febi 32682

Bomba de água

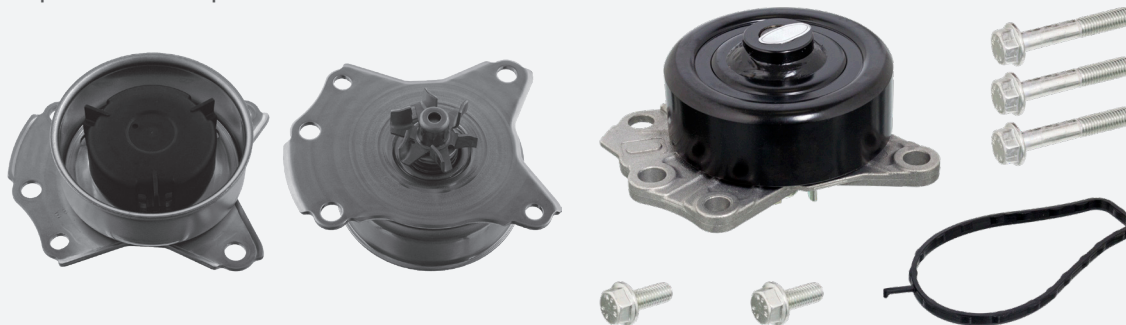
A bomba de água tem fugas.

A bomba de água instalada pelo fabricante do veículo pode ter fugas, uma vez que o material utilizado é chapa de aço perfurada. No pior dos casos, isto pode levar a danos significativos no motor.

A febi recomenda a utilização da bomba de água 32682. Esta versão modificada da bomba de água é fabricada a partir de fundição em alumínio. Isto torna a bomba significativamente mais forte, evitando fugas. Além disso, a febi fornece a bomba de água 32682, na qual inclui a junta de vedação necessária e o conjunto de parafusos adequado.

Ao montar a nova versão febi 32682, utilize os parafusos fornecidos com a bomba de água. O binário de aperto dos parafusos é de 28 Nm. Siga as especificações do fabricante do veículo!
